改善箇所説明図

改善の内容

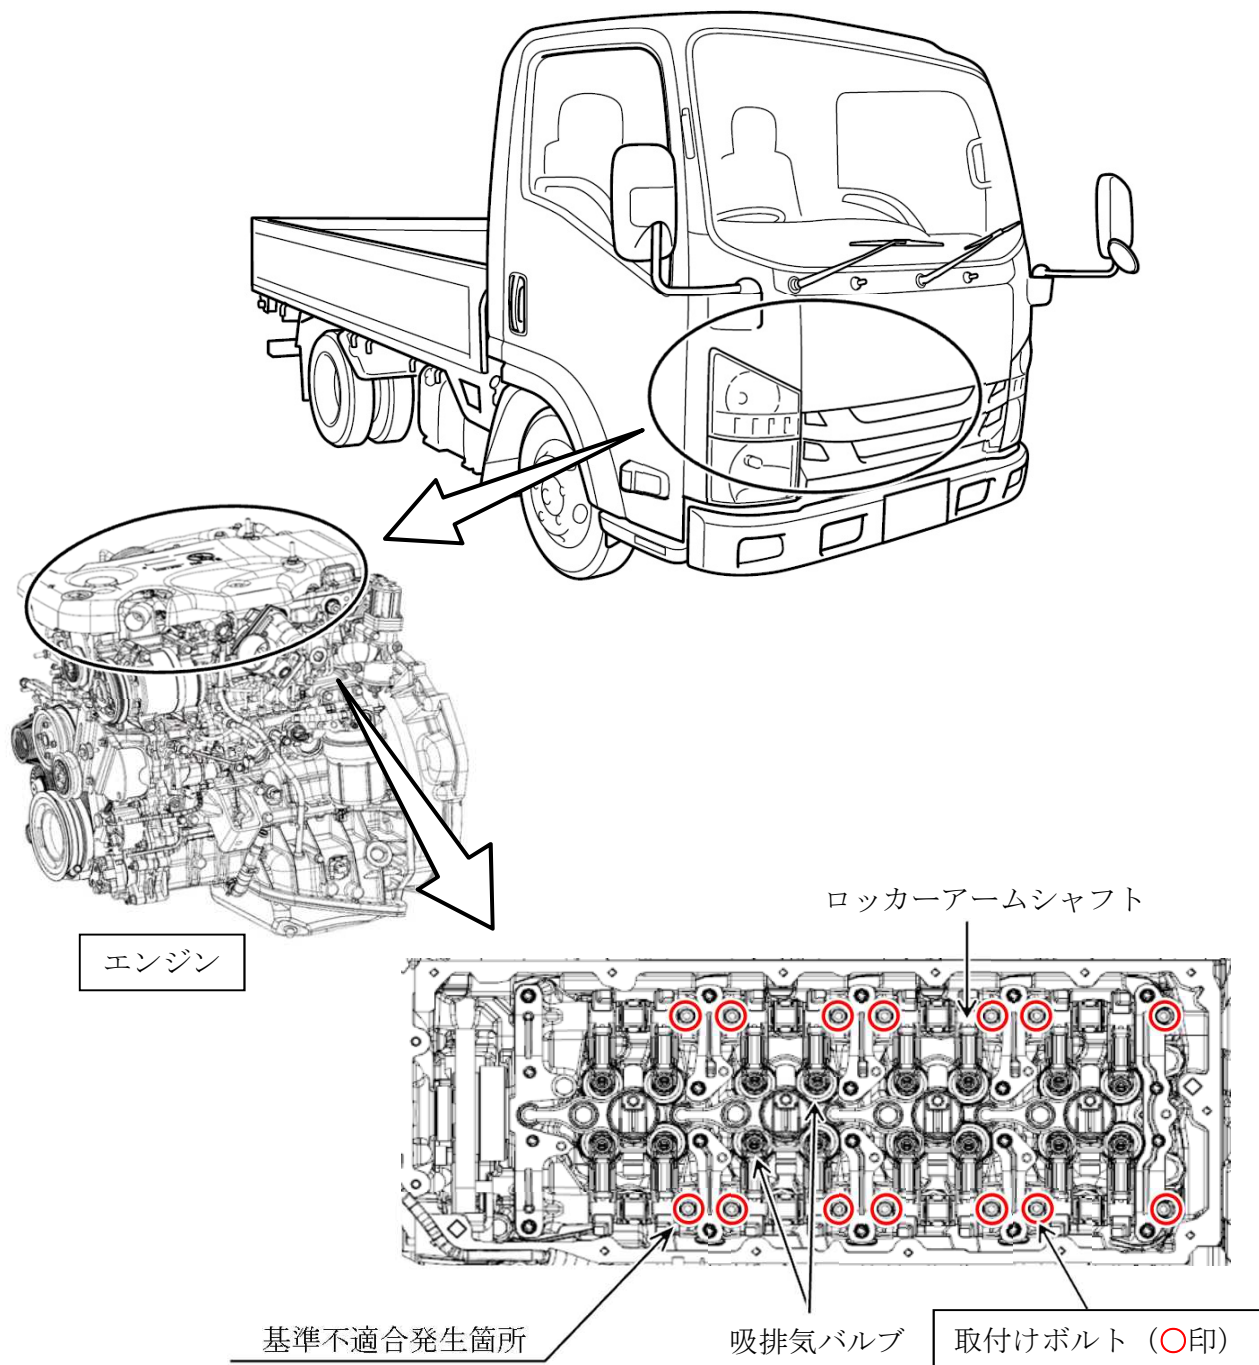
小型トラックのエンジンのロッカーアームシャフトにおいて、取付けボルトの締結力が不適切なため、当該ボルトが緩むものがある。そのため、そのまま使用を続けると、当該ボルトが折損して異音が生じ、最悪の場合、走行中にエンストし、再始動できなくなるおそれがある。

全車両、ロッカーアームシャフト取付けボルトの点検を行い、当該ボルトが緩んでいない場合は増締めを行い、緩んでいる場合はエンジンを交換する。

識別 : エンジンヘッドカバーに識別ペイント (白色) を塗布する。
